Porsche Carrera Cup France 2023

Note Technique 08/2023

CAPTEUR D'ANGLE VOLANT

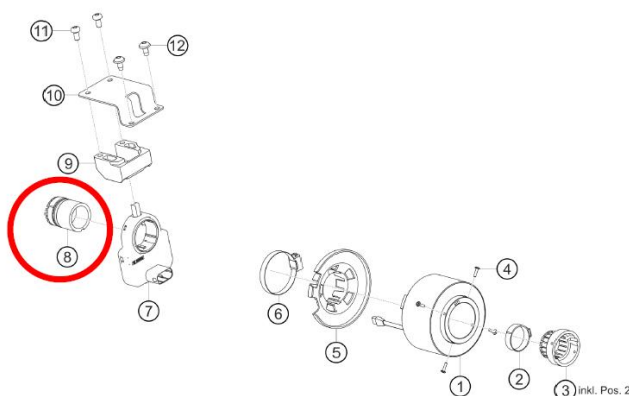
Porsche Motorsport vous informe le capteur d'angle volant monté sur la colonne de direction doit être régulièrement contrôlé afin de vous assurer qu'il est bien maintenu en position. Si le capteur d'angle volant bouge, Porsche Motorsport vous recommande d'utiliser le nouveau collier de fixation, plus robuste.

Porsche Motorsport informs that the steering wheel sensor mounted to the steering column must be checked regularly to ensure that it is securely mounted. If the steering wheel sensor is loose, Porsche Motorsport recommends the use of a new more robust clamp.

Le collier de fixation peut être changé même si la colonne de direction est montée en place sur le véhicule. Il est également possible d'ouvrir ce collier et de le refermer après l'avoir fixé au capteur.

Assurez vous que le crochitage soit bien verrouillé. Ensuite, le collier doit être serré suffisamment jusqu'à sa « position de serrage » à l'aide de l'outil approprié pour garantir un solide maintien sur la colonne de direction.

The mounting clamp can also be upgraded even if the steering column is fitted to the car. It is also possible to open the mounting clamp and after fitting close the clamp around the sensor. Ensure that the hooks are securely interlocked. Afterwards, the mounting clamp must be squeezed together sufficiently at the "squeezing position" using a suitable clamping tool to ensure that the mounting is securely clamped on the steering column.
